Aménagement de la ZAC du Saut du moine

Demande d'autorisation environnementale

Conclusions motivées du commissaire enquêteur

30 juillet 2018

Scenario alternatif

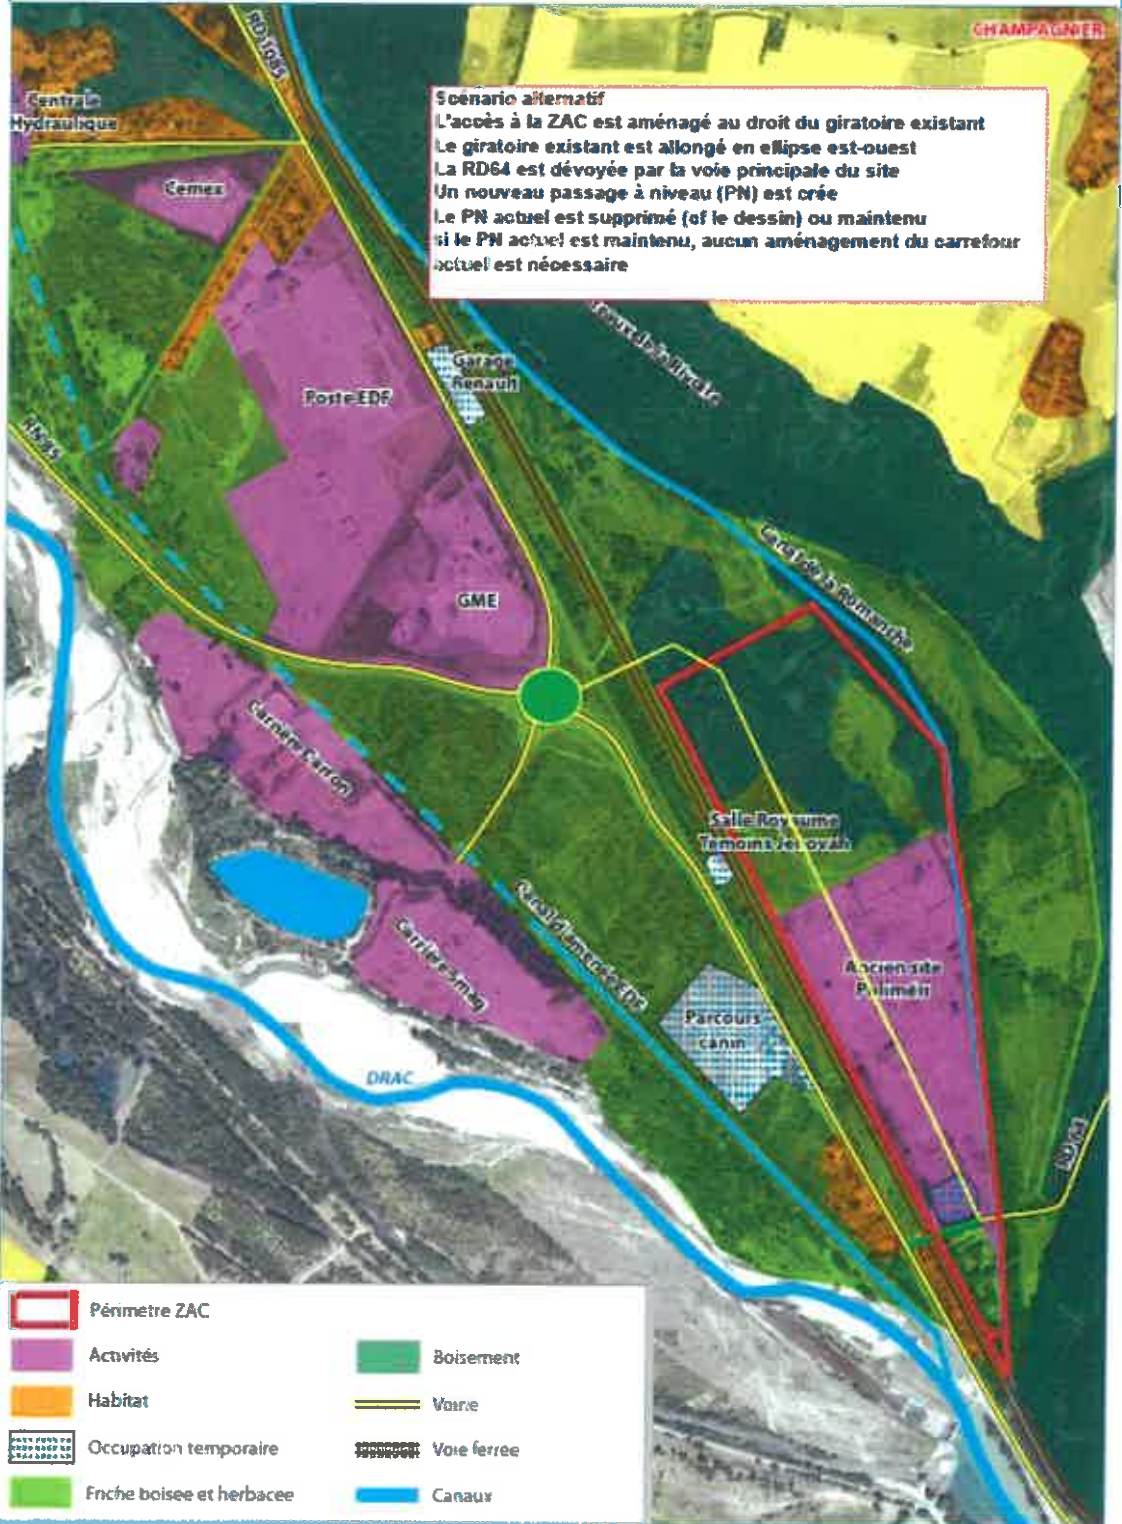
Un schéma est inclus ci-dessous, à l'intention de ceux qui ne connaîtraient pas bien les lieux. Je l'ai construit à partir d'une planche du dossier d'enquête. J'y ai fait apparaître le principe d'un accès à la ZAC par le nord. Il était inclus dans mon PV d'enquête.

L'accès à la ZAC est aménagé au droit du giratoire existant
 Le giratoire existant est allongé en ellipse est-ouest
 La RD64 est déviée par la voie principale du site
 Un nouveau passage à niveau (PN) est crée
 Le PN actuel est supprimé (cf le dessin) ou maintenu
 si le PN actuel est maintenu, aucun aménagement du carrefour
 actuel est nécessaire

J'en suis venu à demander pourquoi l'accès à la ZAC n'avait pas été organisé par le côté nord, en le branchant sur le giratoire existant sur la RN85 à cet endroit.

J'ai alors appris des porteurs du projet que cette hypothèse fut la première envisagée, dès 2011 et qu'elle avait été retirée pour deux raisons :

- Refus catégorique de la SNCF en application de son principe générique :
« Pas de nouveau PN en France »,
- Conviction que l'autorité environnementale refuserait toute voie bitumée à cet endroit où un couloir écologique est identifié et pour lequel elle a demandé une amélioration de son fonctionnement.

- Je partage le souci des porteurs du projet que ce projet de ZAC sorte enfin du tunnel dans lequel il est entré il-y-a une dizaine d'années et retire en conséquence toute demande d'évaluation de la variante d'accès par le nord. Cela alors que je reste convaincu que le projet qui est dessiné est accidentogène.

☞ Donnant priorité à une réalisation rapide de la ZAC, je retire toute demande concernant l'aménagement de son accès au droit du giratoire.
